電源開発株式会社
大間原子力発電所

原子炉建屋基礎地盤の安定性検討
(比較検討)

平成16年12月
原子力発電安全審査課

図-2.1 断層内物質の強度特性
(断層内物質及びシームの強度特性を低減させた検討)

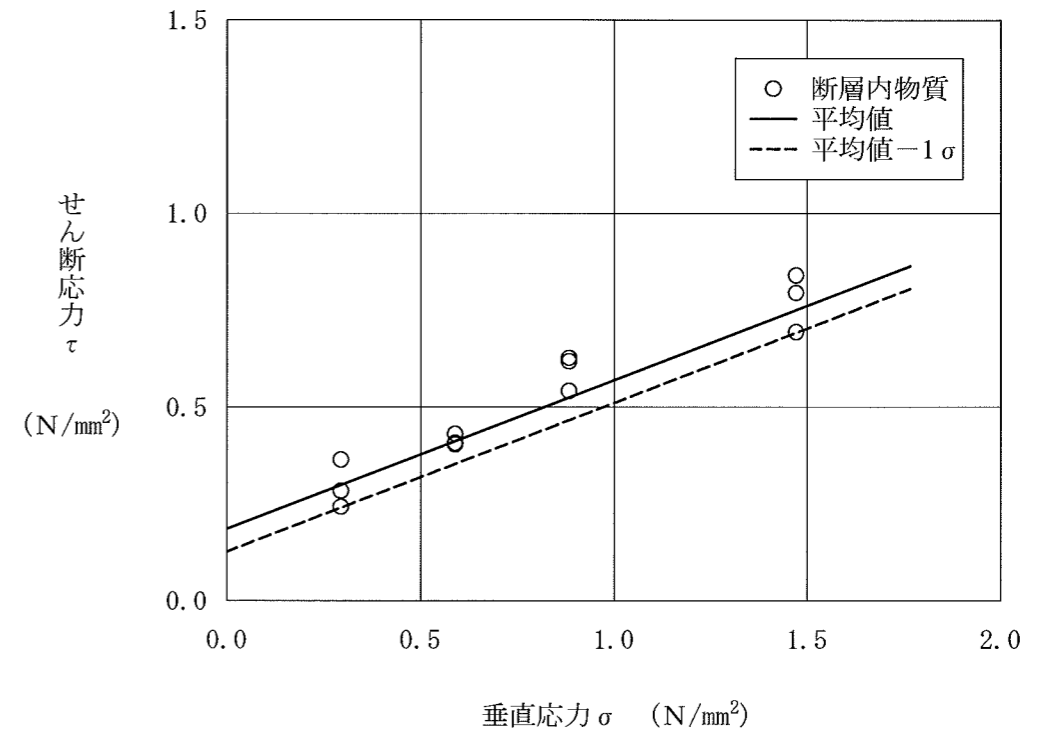
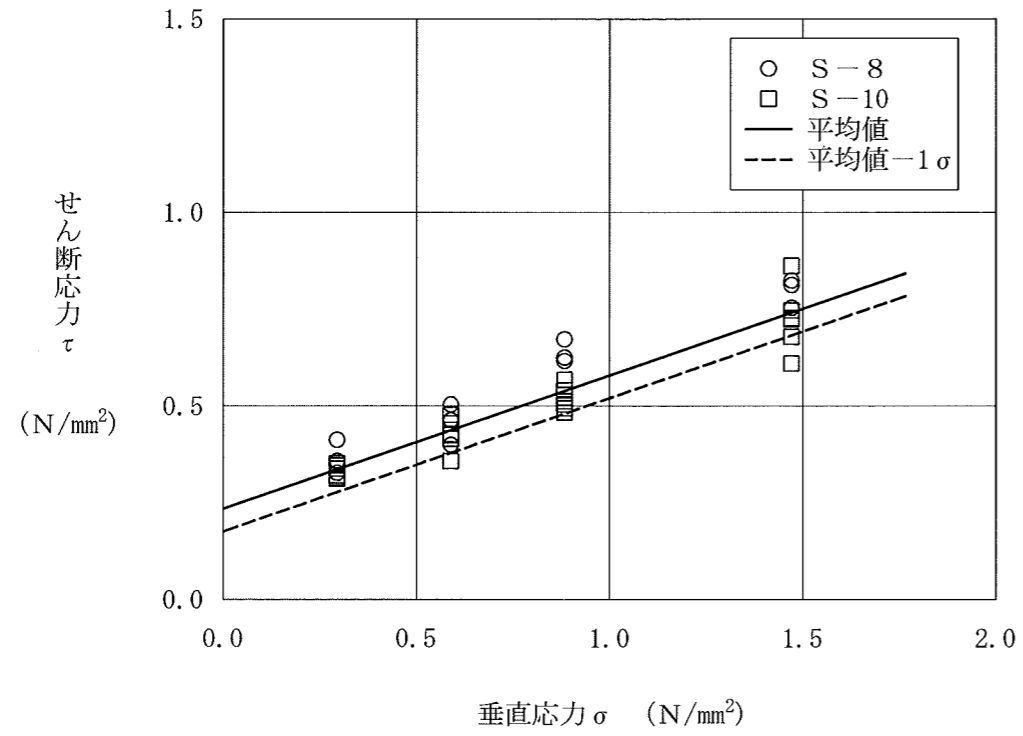
具体的な低減方法としては、強度特性を表わす回帰式と個々の供試体の破壊時のせん断応力 τ との差から標準偏差を求め、内部摩擦角 ϕ を固定した上で、せん断強度 τ_0 (粘着力 c) を 1σ 低減させている。

平均值 $\tau = 0.23 + \sigma \tan 21^\circ$ (N/mm²)
 平均值-1 σ $\tau = 0.18 + \sigma \tan 21^\circ$ (N/mm²)

平均值 $\tau = 0.19 + \sigma \tan 21^\circ$ (N/mm²)
 平均值-1 σ $\tau = 0.13 + \sigma \tan 21^\circ$ (N/mm²)

図-2.2 シームの強度特性
 (断層内物質及びシームの強度特性を低減させた検討)

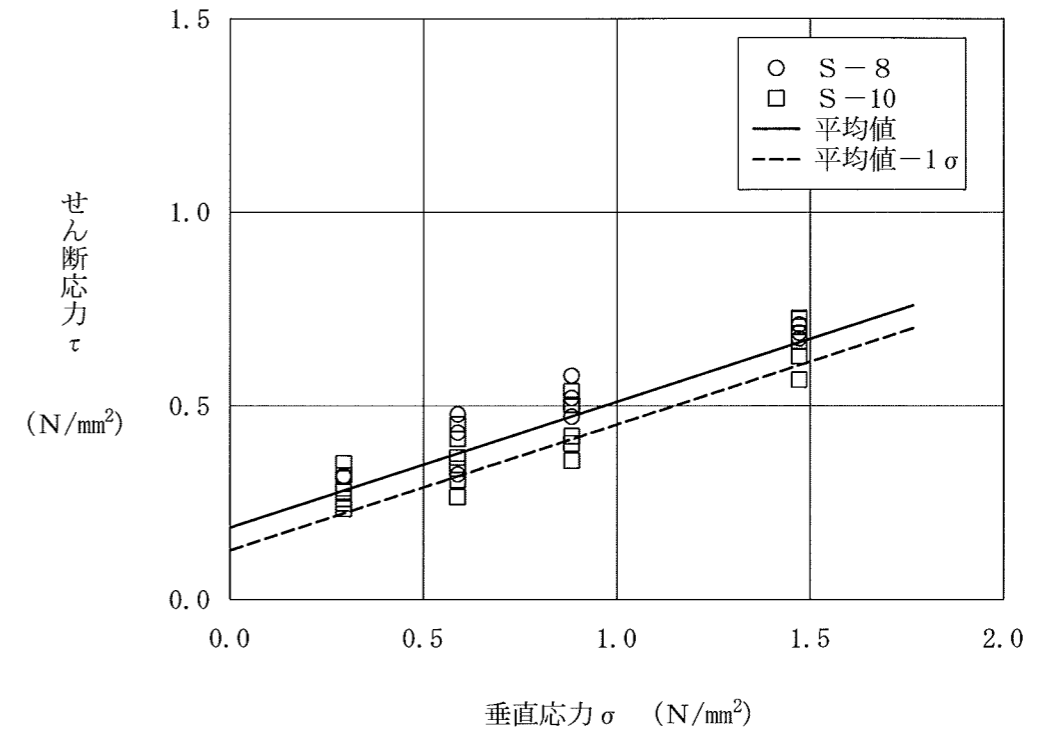
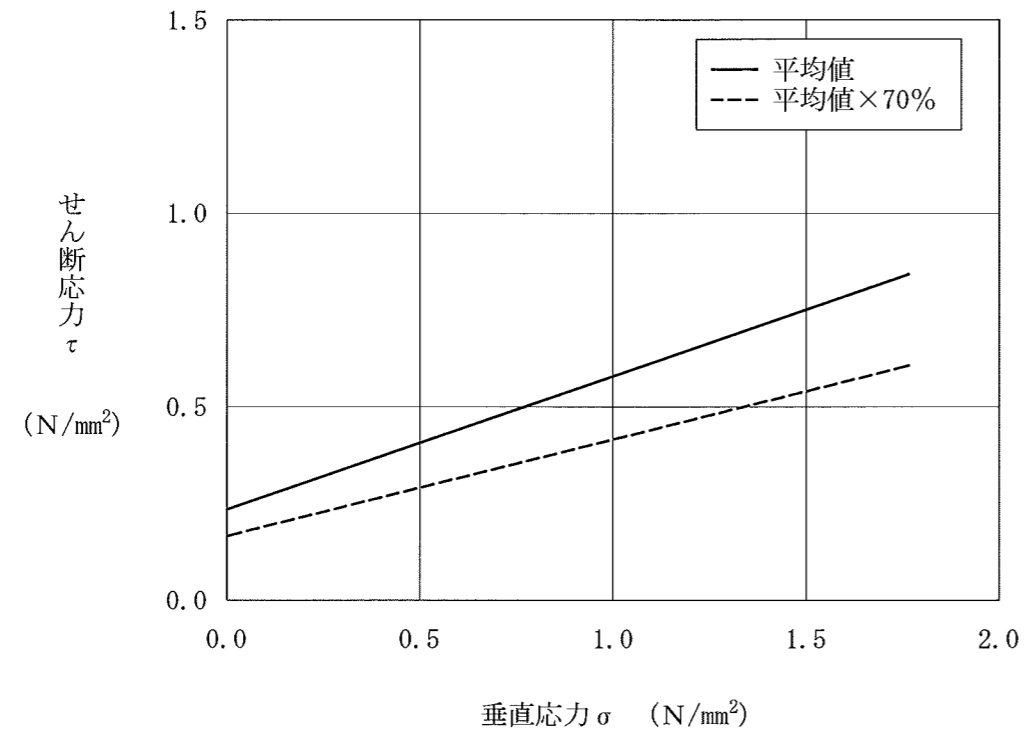
平均値 $\tau = 0.24 + \sigma \tan 19^\circ$ (N/mm²)
 平均値-1 σ $\tau = 0.18 + \sigma \tan 19^\circ$ (N/mm²)

平均値 $\tau = 0.19 + \sigma \tan 18^\circ$ (N/mm²)
 平均値-1 σ $\tau = 0.13 + \sigma \tan 18^\circ$ (N/mm²)

図-3.1 シームの応力履歴を考慮する範囲の検討

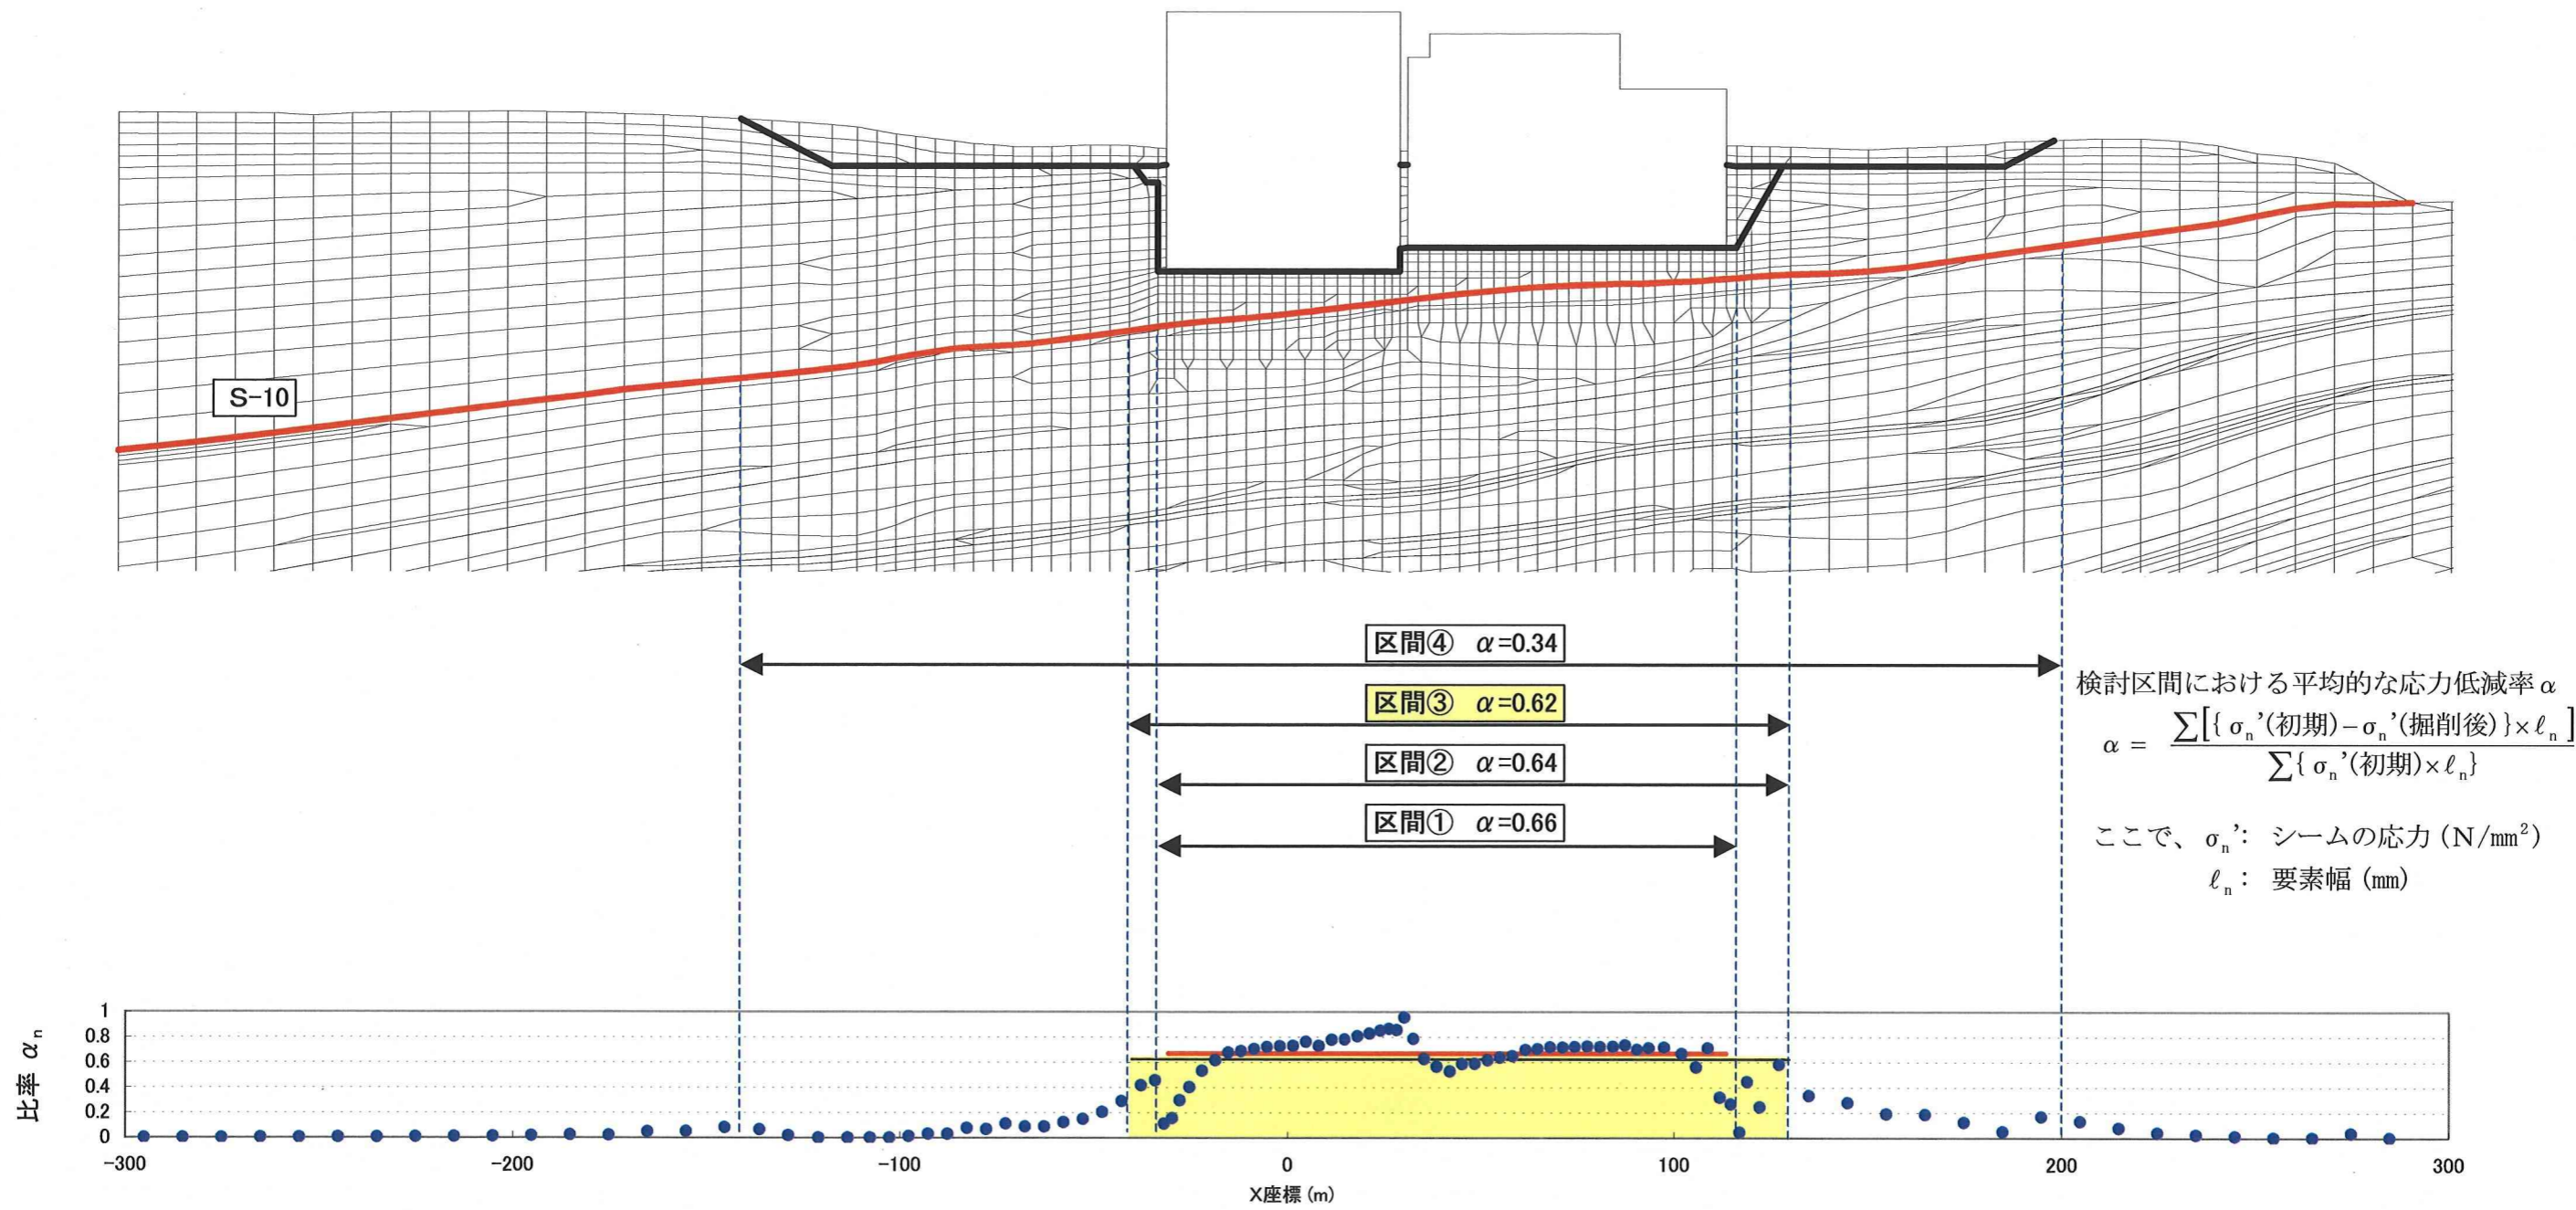
シームの応力履歴を考慮する範囲は、図-3.1に示すように建屋構築の過程で、地山状態（初期）から基礎の掘削によってシームS-10の応力が除荷される範囲としている。具体的には、応力履歴を考慮した三軸圧縮試験における除荷過程の応力低減率（（初期の圧密圧力 0.3N/mm^2 - 掘削後の圧密圧力 0.1N/mm^2 ） / 初期の圧密圧力 0.3N/mm^2 ）を平均的に満足し、かつ建屋基礎の掘削幅を含む区間をシームの応力履歴を考慮する範囲としている。図-3.2にシームの応力履歴を考慮して強度特性を低減させた検討の解析用要素分割図を示す。

※建屋基礎の掘削幅で、低減率 $\alpha_0=0.67$ を満足する区間③をシームの応力履歴を考慮する範囲とした。

図-3.2 解析用要素分割図 (X-X' 断面)
(シームの応力履歴を考慮して強度特性を低減させた検討)

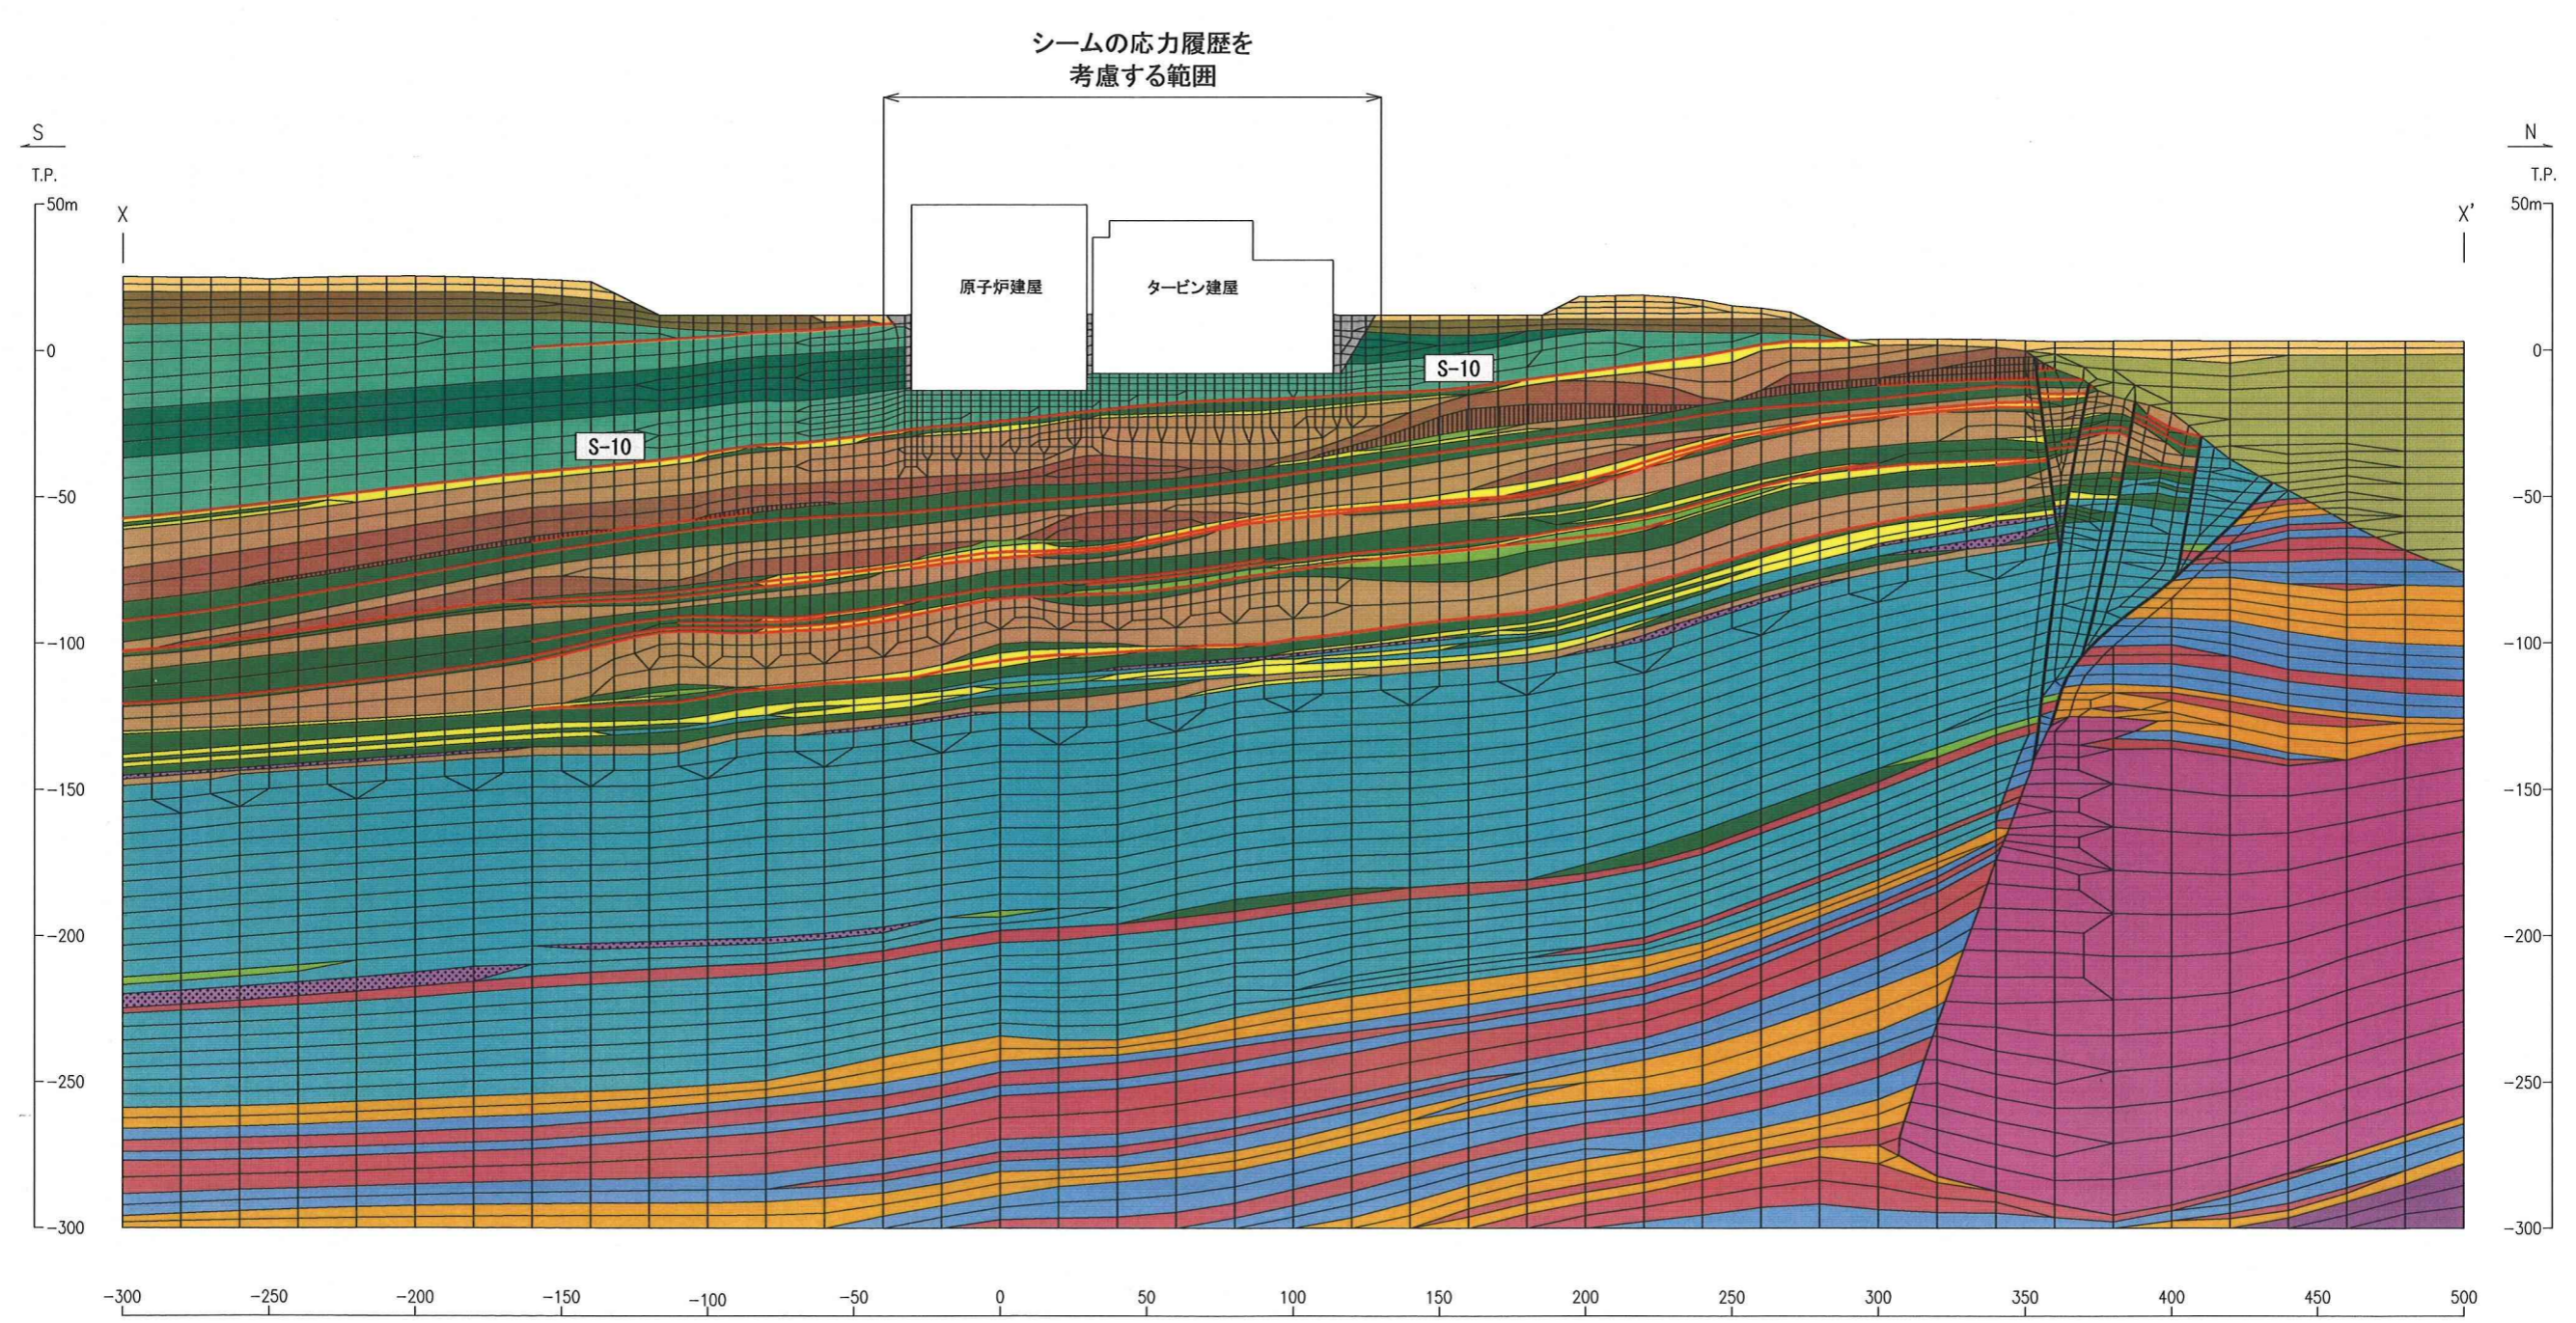
※ 建屋構築の過程で、地山状態(初期)から基礎の掘削によってシームS-10の応力除荷される範囲(図-3.1)をシームの応力履歴を考慮する範囲として検討を行っている。

図-3.3 シームの強度特性
 （シームの応力履歴を考慮して強度特性を低減させた検討）

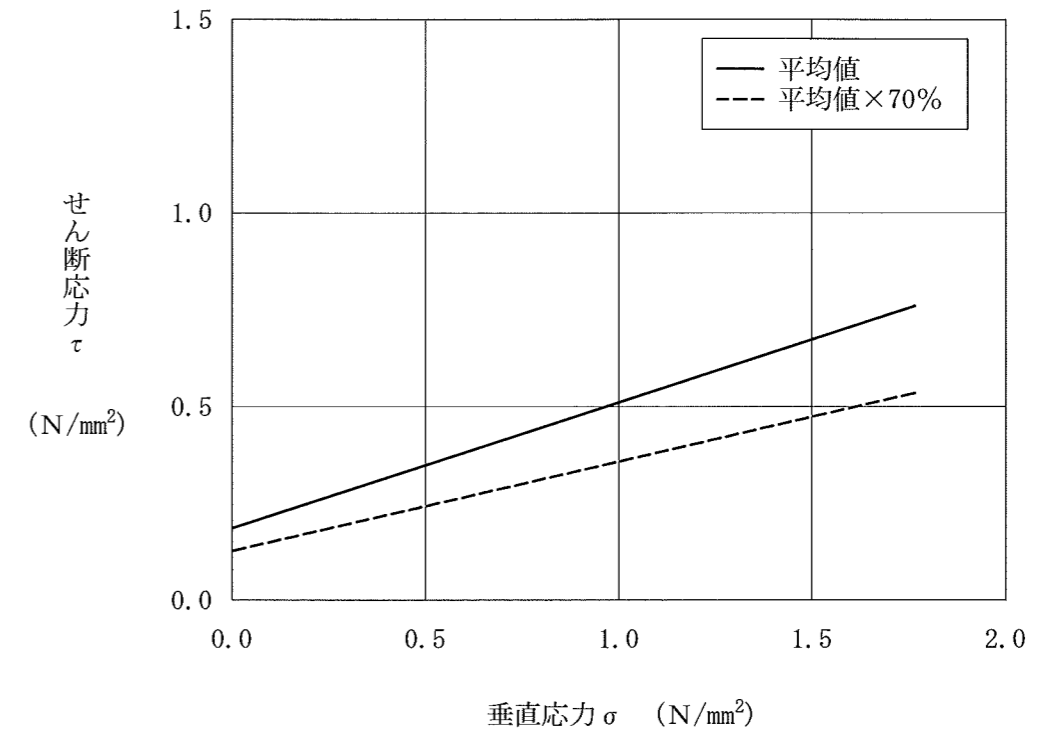
解析用物性値は、シームの応力履歴を考慮した試験結果（意見聴取会資料「04-大間設C-36」）に基づき、応力履歴による影響を受ける範囲のシームS-10について、シームの強度を基本検討で用いているシームの平均値の0.7倍に低減させた値に設定している。

平均値 $\tau = 0.24 + \sigma \tan 19^\circ$ (N/mm²)
 平均値×70% $\tau = 0.17 + \sigma \tan 14^\circ$ (N/mm²)

平均値 $\tau = 0.19 + \sigma \tan 18^\circ$ (N/mm²)
 平均値×70% $\tau = 0.13 + \sigma \tan 13^\circ$ (N/mm²)
